DAZ-Z.272.5.2024

**PYTANIA I ODPWOIEDZI WRAZ ZE ZMIANĄ TREŚCI  
SPECYFIKACJI WARUNKÓW ZAMÓWIENIA**

Dotyczy: postępowania o udzielenie zamówienia publicznego prowadzonego z zastosowaniem procedury właściwej dla zamówienia o wartości równej lub przekraczającej progi unijne, o jakich stanowi art. 3 ustawy z dnia 11 września 2019 r. - Prawo zamówień publicznych (t.j. Dz.U. z 2023 r. poz. 1605 ze zm.) [zwanej dalej także „ustawą Pzp”], tj. postępowania prowadzonego w trybie przetargu nieograniczonego na podstawie art. 132 ustawy Pzp, pn. „Przebudowa części budynku nr XXVI Szpitala dla Nerwowo i Psychicznie Chorych im. Stanisława Kryzana w Starogardzie Gdańskim”.

*Uchwyt dla niepełnosprawnych, przy umywalce*

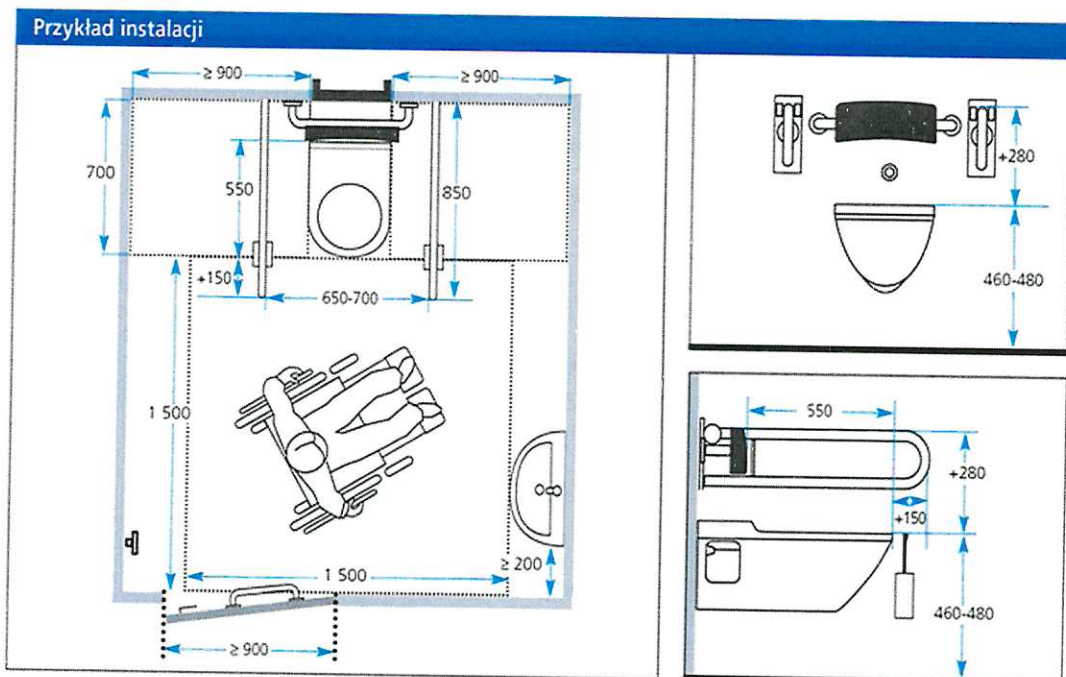
Prosimy o doprecyzowanie typów urządzeń i rodzaju armatury sanitarnej jaką należy wbudować ?  
Mamy na myśli głowice termostatyczne antywandalowe czy zwykłe, baterie natryskowe antywandalowe  
czy zwykłe, baterie na wcisk, czasowe, antywandalowe czy zwykłe stojące?

Odnosnie Toalety dla NPS, wytyczne dla armatury i wyposażenia?

**Uchwyty dla niepełnosprawnych przy umywalkach**

Projektuje się symetrycznie po dwa uchwyty uchylne dla niepełnosprawnych w sąsiedztwie umywalk ze stali nierdzewnej o długości 60cm i średnicy rury 32mm. Przyjęto umywalki o głębokości 55cm  
Należy przyjąć że uchwyty w łazienkach będą mocowane na kołki rozporowe 8 x 100 mm na imbus o nośności nie mniejszej niż 1,4kN w ilości podanych przez producenta otworów.
